ABDA KÖZSÉG

TELEPÜLÉSSZERKEZETI TERV,

HELYI ÉPÍTÉSI SZABÁLYZAT ÉS SZABÁLYOZÁSI TERV MÓDOSÍTÁS

JÓVÁHAGYOTT DOKUMENTÁCIÓ

Kivonat a módosított településszerkezeti tervből

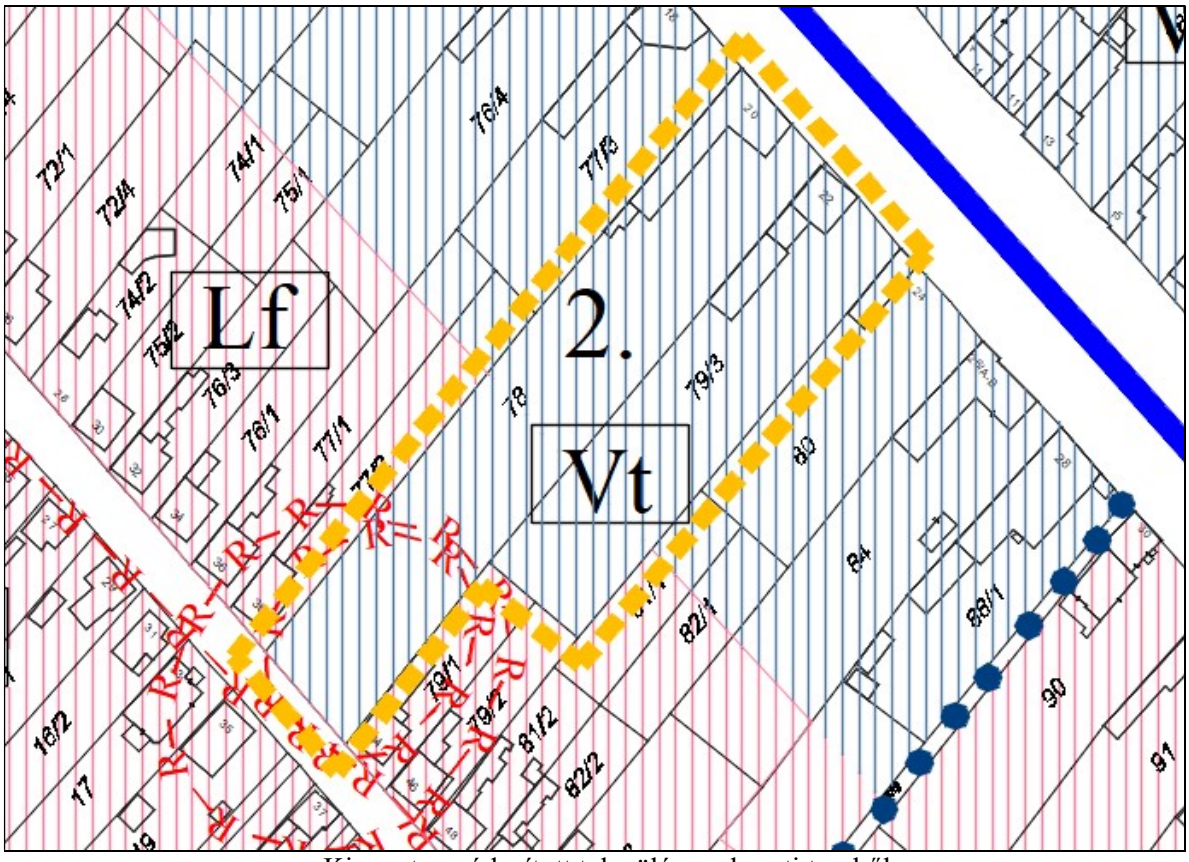
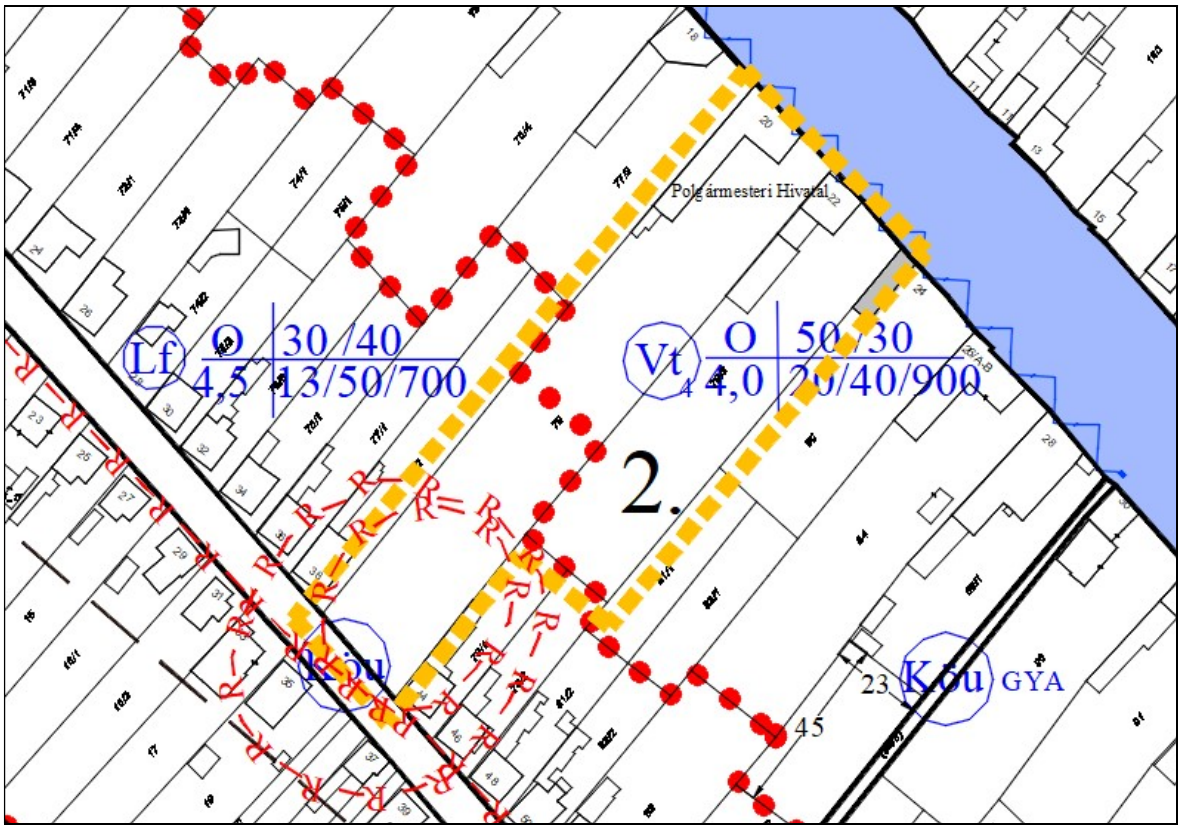
2. Szent István utca 20 és 22 házszámú ingatlanok építés övezeti előírásainak felülvizsgálata.

A módosítás a 78 és a 79/3 hrsz-ú, önkormányzati tulajdonú földrészleteket érinti.
   Mindkét telken önkormányzati intézmények épületei állnak, intézmények működnek.
   Abda község önkormányzata az intézmények fejlesztését, az intézményi épületek bővítését tervezi.
   A tervezett módosítás a településszerkezeti tervet, a helyi építési szabályzatot és a szabályozási tervet érinti.
   A módosítás leírása: a 78 hrsz-ú és a 79/3 hrsz-ú telkek teljes területe településközpont vegyes területbe és ennek megfelelő építési övezetbe kerül átsorolásra, továbbá mindkét módosítással érintett területen, (78 hrsz és 79/3 hrsz) a legnagyobb beépíthetőség 60 %-ban a megengedhető, legnagyobb épületmagasság pedig 6,0 méterben kerül meghatározásra.

A hatályos helyi építési szabályzat a 78 hrsz-ú és a 79/3 hrsz-ú telkek területét két övezetre osztotta. A tervezett önkormányzati intézmény fejlesztés megvalósíthatósága miatt mindkét módosítással érintett önkormányzati tulajdonú telek teljes területe településközpont vegyes építési övezetbe kerül besorolásra.

Kivonat a módosított szabályozási tervből

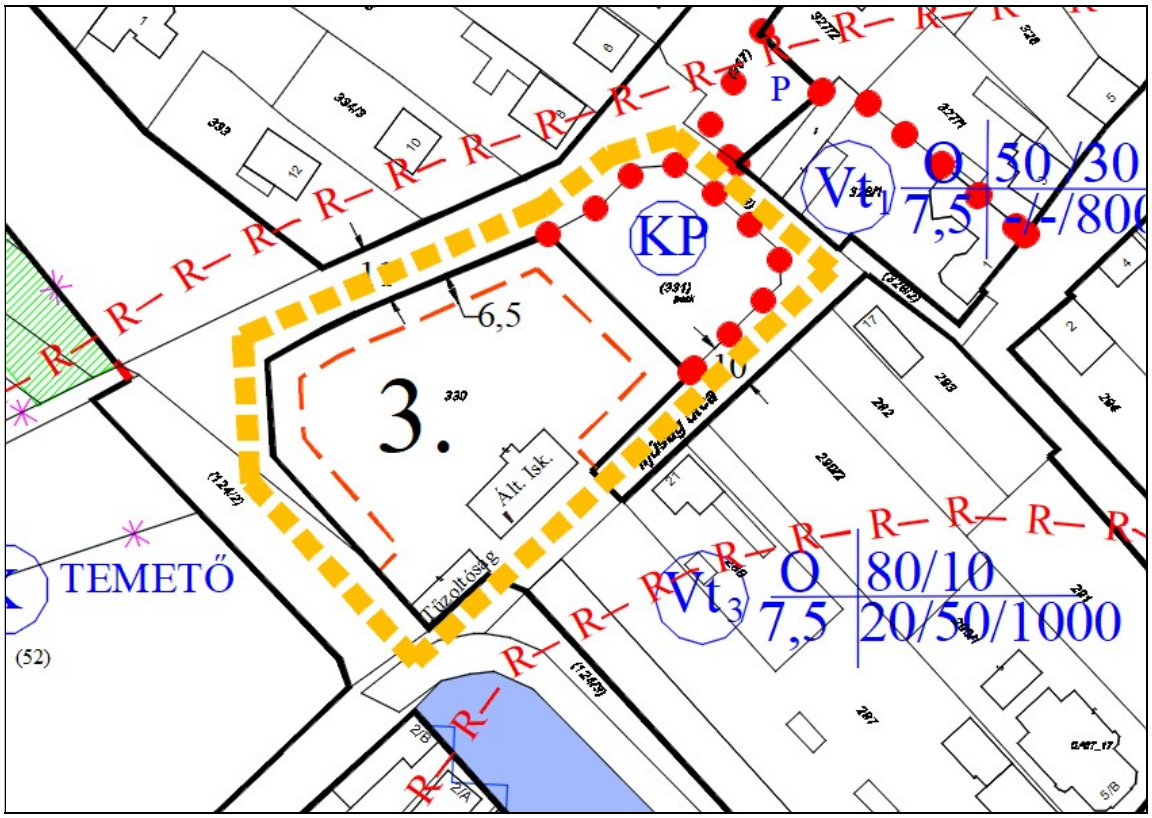
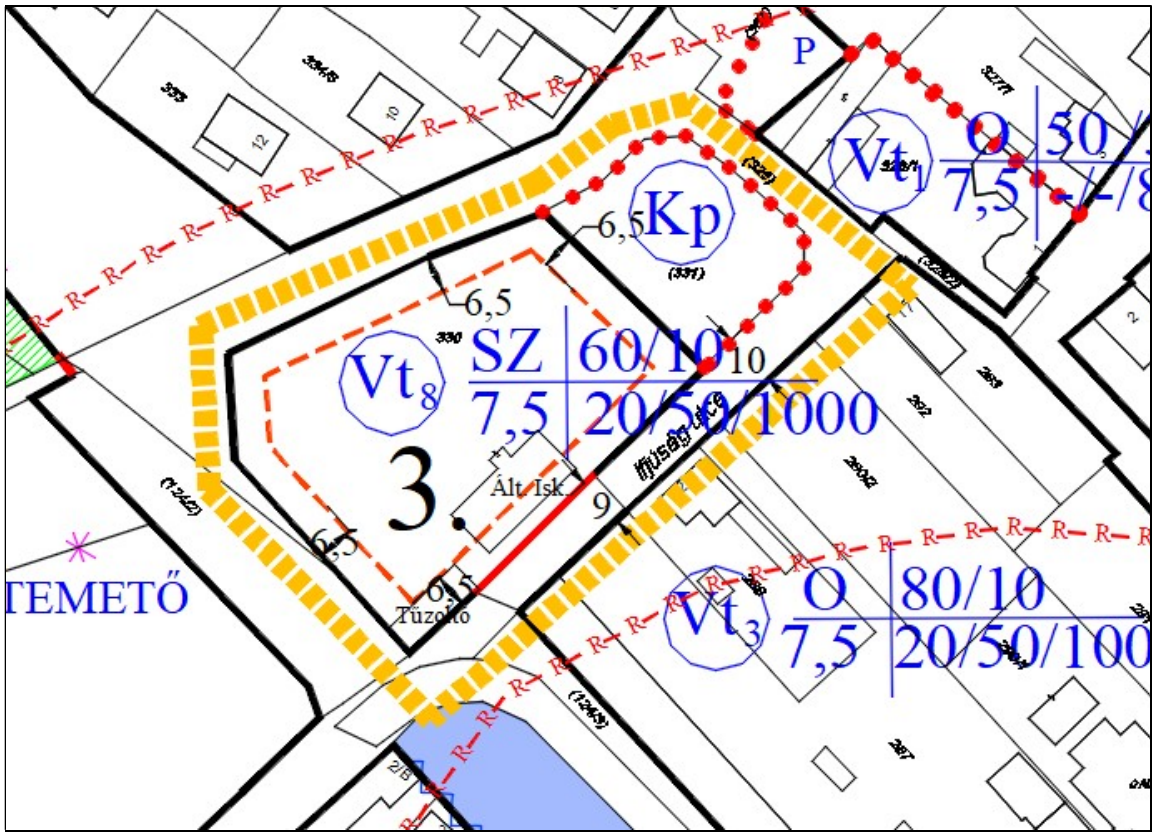
3. Az Ifjúság utca (329 hrsz) és a 124/3 hrsz-ú közterület összekötése,
(a módosítása a helyi építési szabályzatot és a szabályozási tervet érinti)

Abda község önkormányzata sportcsarnok építését tervezi a 330 hrsz-ú területen. A korábban a területen álló épületek elbontásra kerültek, a sportcsarnok tervei elkészültek.
A tervezett módosítás során az Ifjúság utca a kialakult állapot szerint, közterületként kerül szabályozásra, ezzel a 330 hrsz-ú telek területe 244 m^2-rel csökken.
A 330 hrsz-ú telek területe jelenleg 4096 m2, az Ifjúság utca módosítással érintett szakaszának közterületként történő szabályozása után a 330 hrsz-ú telek területe,
4096m^2-244m^2 =3852 m^2 lesz.

Az Ifjúság utca kikötése abban az esetben valósítható meg amennyiben az Ifjúság utca mindkét végénél legalább behajtani tilos, kivéve célforgalom tábla kerül elhelyezésre, vagyis az Ifjúság utca közforgalom számára nem megnyitott úttá válik.

kivonat a módosított szabályozási tervből

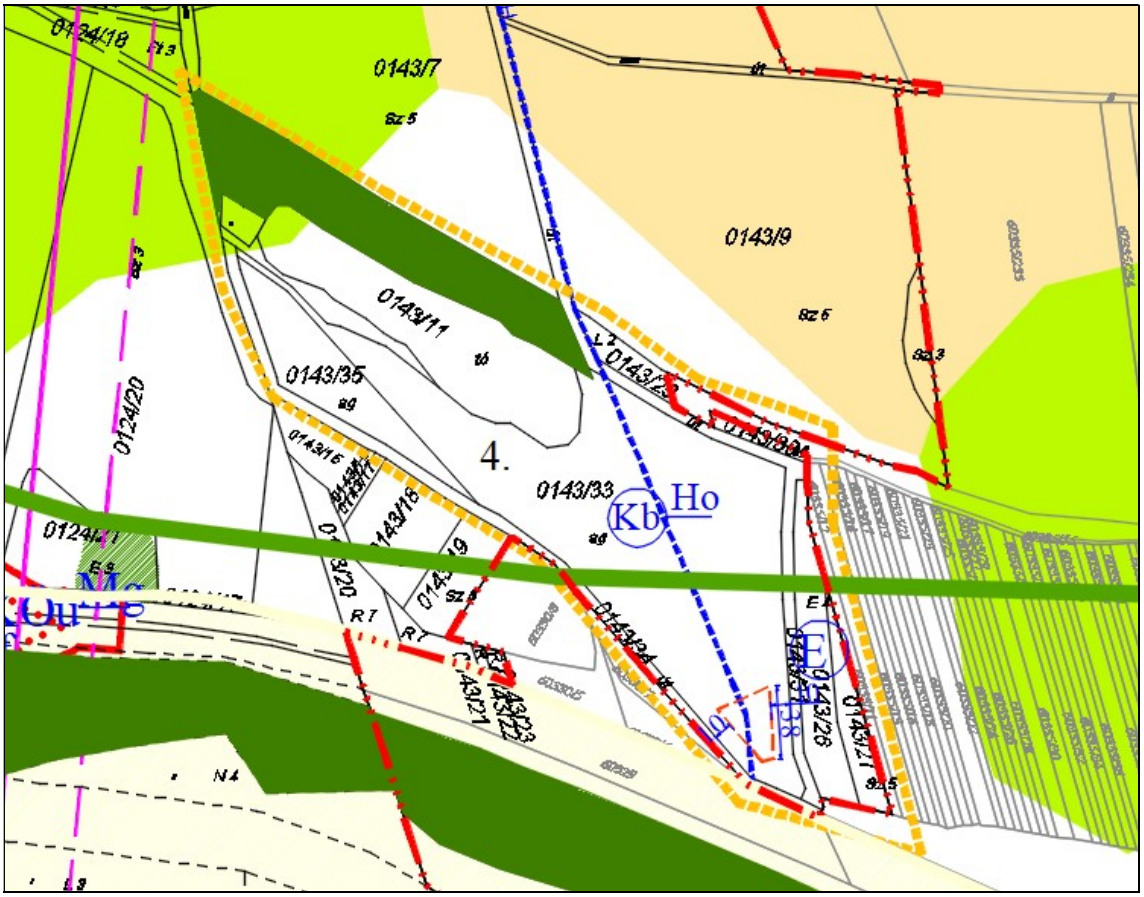
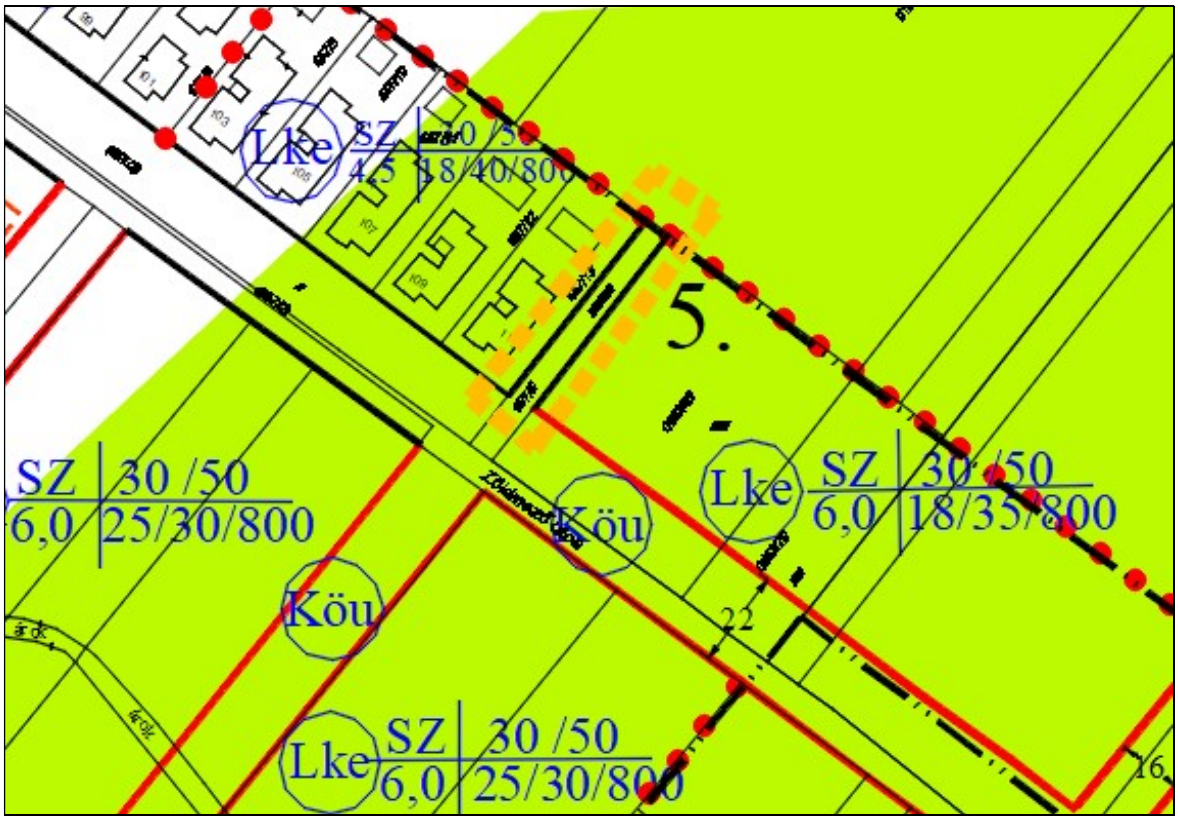
4. A helyi építési szabályzat módosítás annak érdekében, hogy a 0143/33 hrsz-ú földrészleten kiszolgáló épület, vendégház elhelyezhető legyen
(a módosítás a helyi építési szabályzatot és a szabályozási tervet érinti)

Jelen eljárás során átszerkesztjük a győri szerkezeti és szabályozási tervi kategóriákat, illetve a felhagyott bánya területét beépítésre nem szánt különleges terület horgásztó területébe soroljuk.
Az átcsatoláskor hatályos győri tervek a módosítással érintett földrészleteket mezőgazdasági és erdőgazdasági területfelhasználási kategóriába sorolták.
A módosítás során a módosítással érintett területre beépítésre nem szánt, különleges terület horgásztó kerül kijelölésre annak érdekében, hogy azon kiszolgáló épület, vendégház elhelyezhető legyen.

A tervezett módosítással kapcsolatban módosul a helyi építési szabályzat az alábbiak szerint:

A Rendelet 27/A.§ kiegészül az alábbi (4) bekezdéssel:

kivonat a módosított szabályozási tervből (657/5 hrsz-ú magánút)

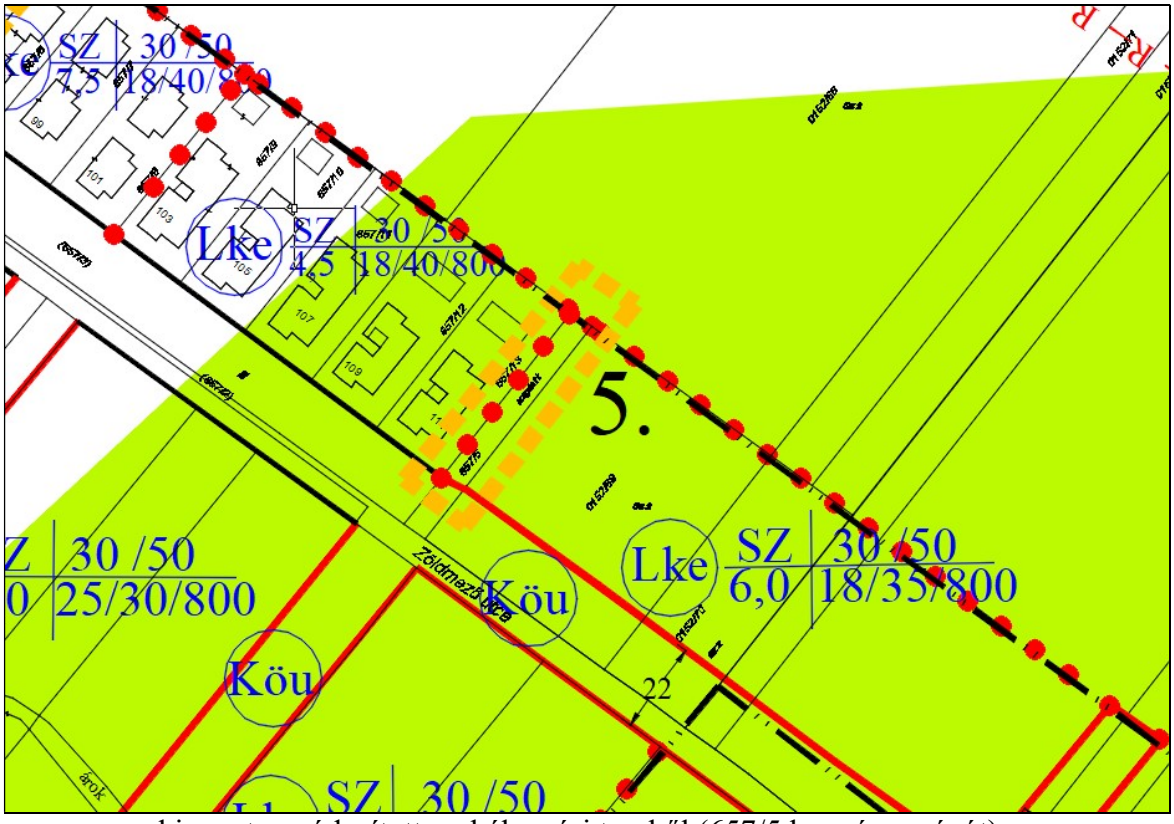
5. A 657/5 hrsz-ú magánút megszüntetése a szabályozási terven a 973 hrsz-on tervezett telekalakítás miatt.
(a módosítás a helyi építési szabályzatot és a szabályozási tervet érinti)

A 657/5 hrsz-ú földrészlet a hatályos szabályozás szerint, illetve a földhivatali nyilvántartás szerint is magánút. A hatályos szabályozás jóváhagyásakor ennek a magánútnak a kialakítása azért volt szükséges, hogy a tőle északra elhelyezkedő mezőgazdasági terület (0152/68 hrsz) megközelíthető legyen.
A hatályos szabályozás jóváhagyása óta telekalakítások történtek, annak érdekében, hogy a magánút megszüntethető legyen A telekalakítás után a 0152/68 hrsz mezőgazdasági földrészlet megközelítése északi irányból biztosított lett, a Zöldmező utcáról nyíló magánútra már nincs szükség.

A módosítás során a 657/5 hrsz-ú magánút megszüntetésre kerül, így a 657/5 hrsz-ú földrészlet összevonható lesz a 0152/69 hrsz-ú telekkel.

kivonat a módosított szabályozási tervből

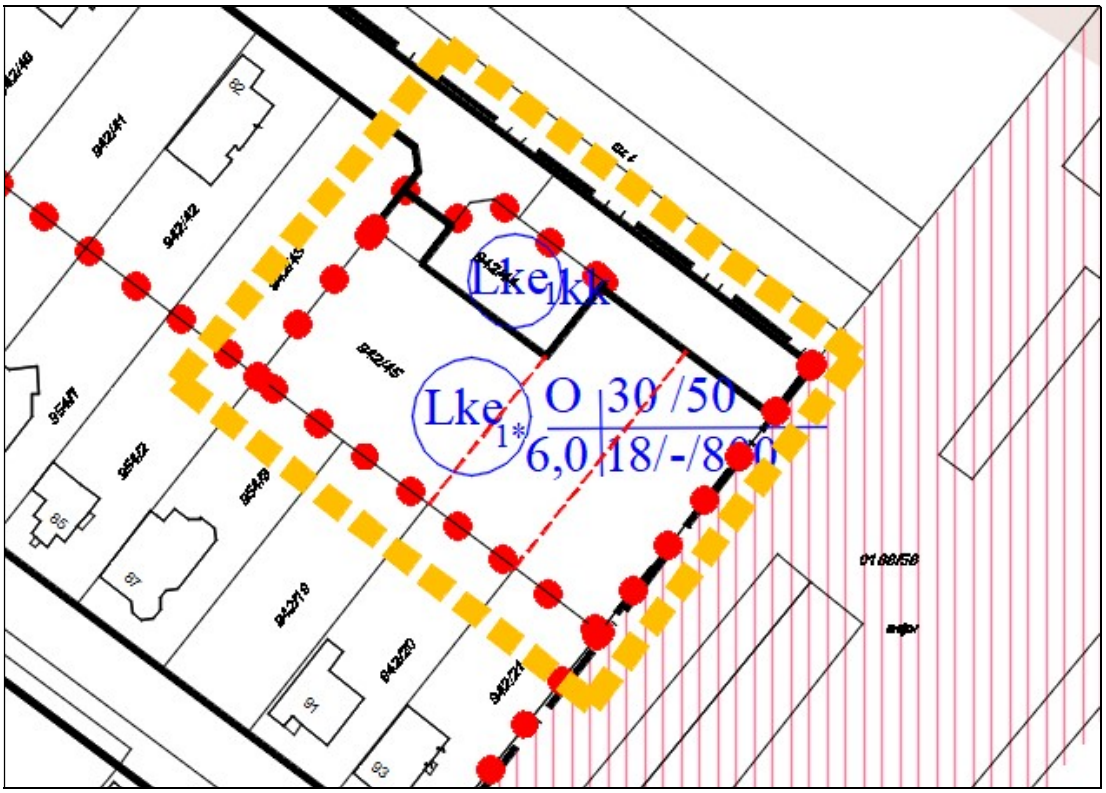
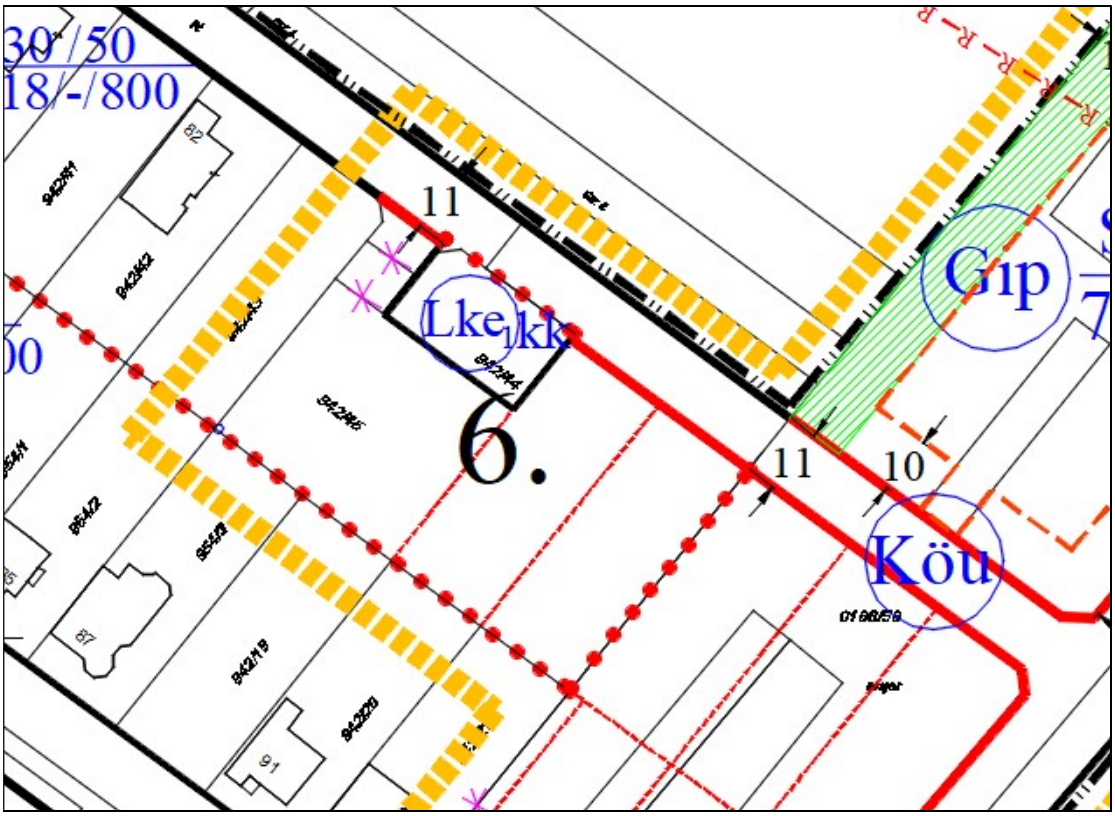
6. <u>Abda község 942/45 hrsz-ú telket tartalmazó Lke 1 * jelű építési övezet besorolásának módosítása Lke1 jelű építési övezetre a szabályozási terven.</u>
(a módosítása a szabályozási tervet érinti)

A hatályos helyi építési szabályzat 18/A § (6) bekezdése az alábbiakat tartalmazza:

(6) Az Lke_{1*} építési övezet lakóterületként akkor használható fel, ha bármelyik határától 100m-es távolságon belül az állattenyésztést szolgáló épületek építési lehetősége megszűnik.
